Staatstoezicht op de Mijnen  
Ministerie van Klimaat en Groene Groei

Datum 31 juli 2025  
Betreft Advies SodM startvergunning aardwarmte Kerkrade van Mijwater  
Energy B.V.

SodM / ADV-8667

Figuur 1: Mijnkaart van Domaniale Mijn uit het rapport van IHS 2020, met daarop aangegeven de risicolocaties voor zinkgatvorming. De locatie waar put K-J03 uitkomt op de dieper gelegen mijngang is toegevoegd voor de risicoanalyse.

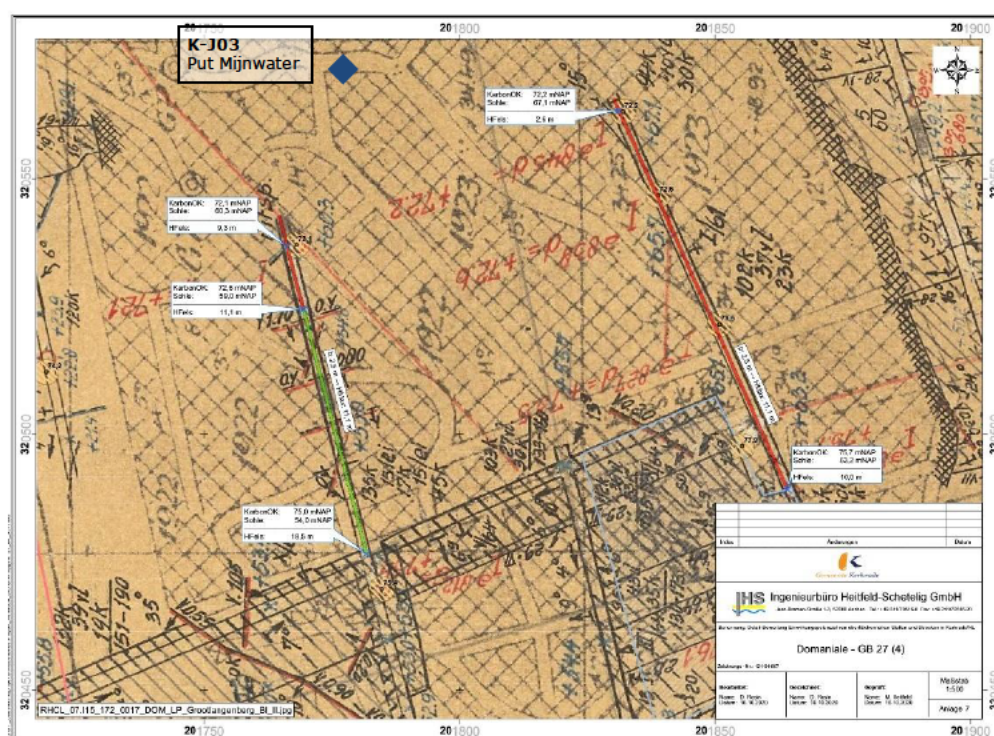
De meest kritische locatie die in de stukken van de aanvraag is beschreven is put K-J03 (zie ook Figuur 1) Hemelsbreed bevindt deze geplande put zich op minder dan 50 meter van twee risicolocaties en op 150 meter van een kritische risicolocatie. Ook wordt verwacht dat het mijnwater tot de bovenkant van het steenkoolterrein zal reiken binnen de vergunningsperiode van Mijnwater, de gangen zijn dus hydraulisch verbonden met het geothermiesysteem van Mijnwater aan het eind van de beoogde productieperiode. De risicolocaties bevinden zich echter in mijngangen op een ondieper niveau van de steenkoolwinning, ca. 30

meter boven de laag waar de geplande put uitkomt in de mijngang. In de directe omgeving staan deze lagen niet met elkaar in verbinding via opgangen.

Ondanks de nabijheid in horizontale zin, acht SodM de kans daarom ook hier klein dat de activiteiten van Mijwater de bestaande kans op zinkgaten zal verhogen.
